PKP Polskie Linie Kolejowe S.A.

Zaprojektowanie i wykonanie robót pn.

Odcinek B - roboty budowlane na linii

PYTANIA I ODPOWIEDZI DO SWZ CZ. V

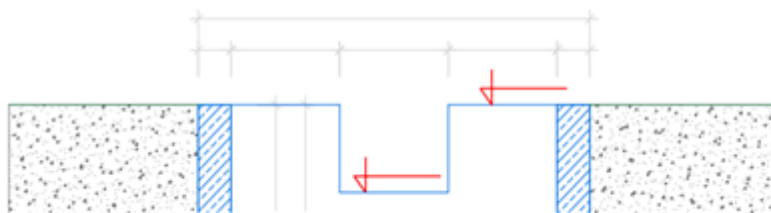
Prosimy o uzupełnienie projektów w zakresie projektowanych ścianek szczelnych traconych (np: zakres, poziom wbicia) dla następujących obiektów:

- odc. B / (...) / TOM II – PW / (...) / Zeszyt 7.04_WK-01 165+383 (ścianki szczelne tracone przy ławach fundamentowych),
- odc. B / (...) / TOM II – PW / (...) / Zeszyt 7.06 WK_169+163 (ścianki szczelne tracone przy ławach fundamentowych),
- odc. C / (...) / TOM II – PW / (...) / 7.02_MK-01 (km 190+411 LK201),
- odc. C / (...) / TOM II – PW / (...) / 7.03_WD-01 (km 190+588 LK201).

Zamawiający dokonał modyfikacji treści SWZ — [patrz Zmiana SWZ cz. VI.](#)

Przepustu w km 178+882

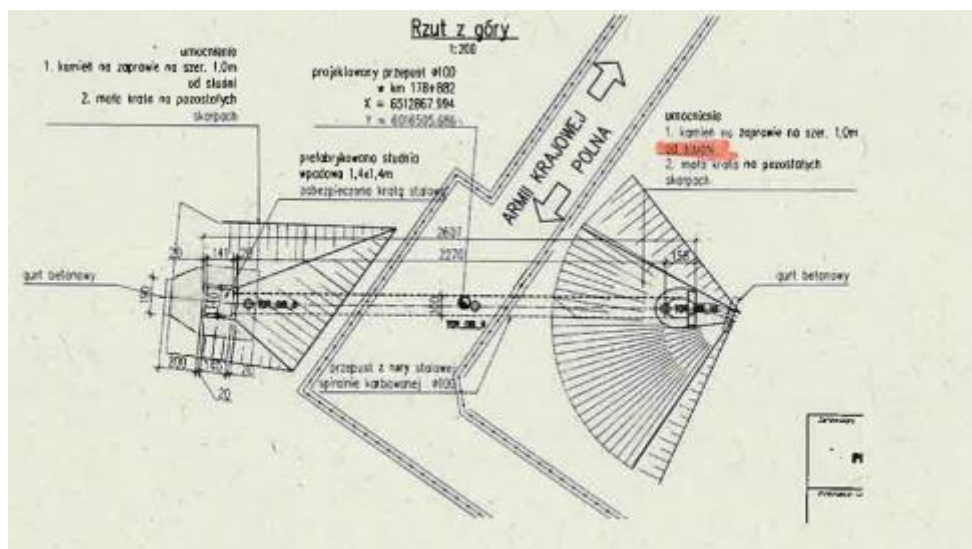
Prosimy o podanie przekroju umocnienia typu mała krata.

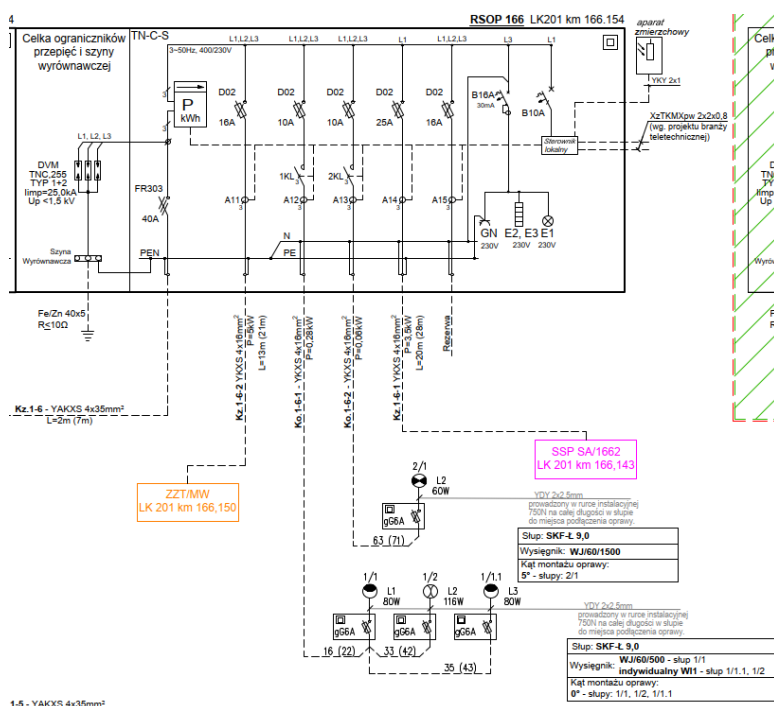
Do zbrojenia muru należy użyć RND/Z/100 druty wykonane ze stali nierdzewnej z powłoką cynkową. Długość zbrojenia 3050 mm

Zamawiający potwierdza możliwość alternatywnego sposobu zbrojenia ściany elewacyjnej z cegły klinkierowej przy pomocy taśm zbrojonych linkami ze stali nierdzewnej. Zmianę należy procedować zgodnie z warunkami umowy.

Przykładowy ogranicznik dla opraw oświetleniowych w II klasie ochronności wraz ze schematem połączenia.

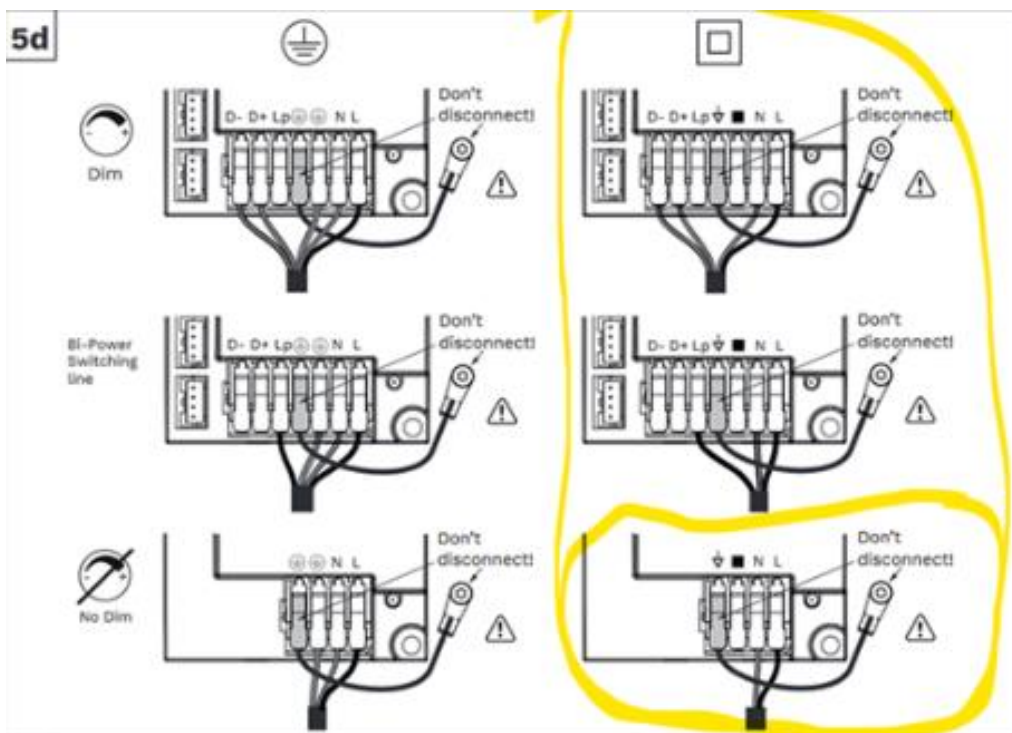
Prosimy o wyjaśnienie w jaki sposób wykonać uziemienie tego ogranicznika przepięć jeżeli słup nie będzie uziemiony i dodatkowo projektuje się 4 żyłową linię zasilającą, bez przewodu PE (przykład zgodnie z poniższym rysunkiem).

Przewidziano zastosowanie opraw oświetleniowych w II klasie ochronności gdzie nie ma potrzeby doprowadzenia przewodu ochronnego PE. Ochrona przeciwprzepięciowa ma być zapewniona pomiędzy biegunami L i N.

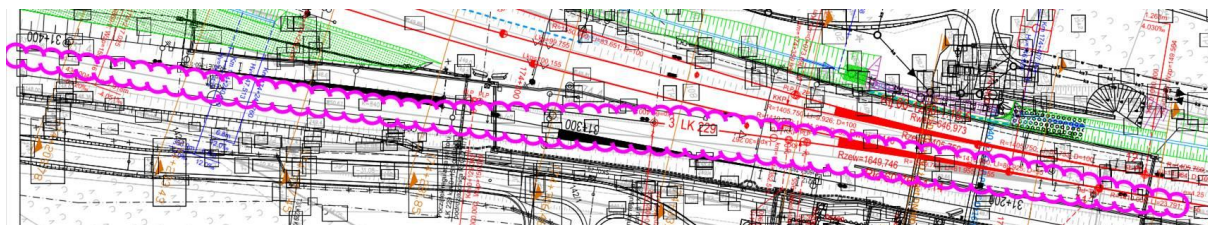
BRANŻA TOROWA: Prosimy o udostępnienie rysunków jednoznacznie określających zakres rozbiórek torów i rozjazdów.
